## Lichtbögen zwischen Magnetronantenne und Wellenleiter

### **Betroffene Modelle:** Alle Modelle

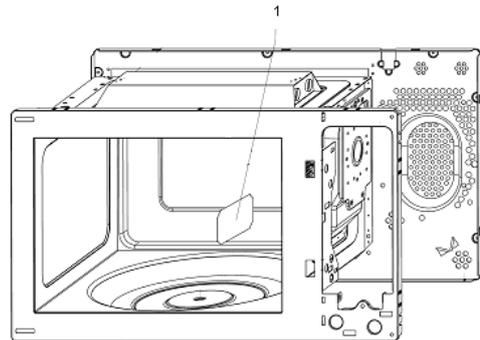
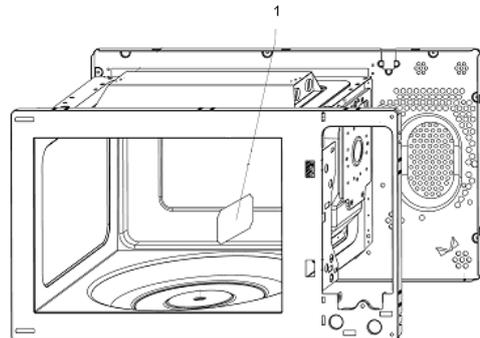
Um Lichtbögen zwischen Magnetronantenne und Wellenleiter zu vermeiden und damit eine gleichmäßigere Beheizung mit Mikrowellen zu gewährleisten, wurde die Abdeckung des Wellenleiters verbessert.

### **Alter Innenraum** (mit einer Mica-Abdeckung)

In Innenräumen mit einer Mica-Abdeckung muss die Drehhalterung mit großen Rädern eingesetzt werden.

### **Neuer Innenraum** (zwei Mica-Abdeckungen)

In den Innenräumen mit zwei Mica-Abdeckungen muss die Drehhalterung mit kleinen Rädern eingesetzt werden.

Neue Mica-Abdeckung-II 18/20

ET-Nr. 565664 - Gehäuse 18L BI

ET-Nr. 564104 - Gehäuse 20L BI
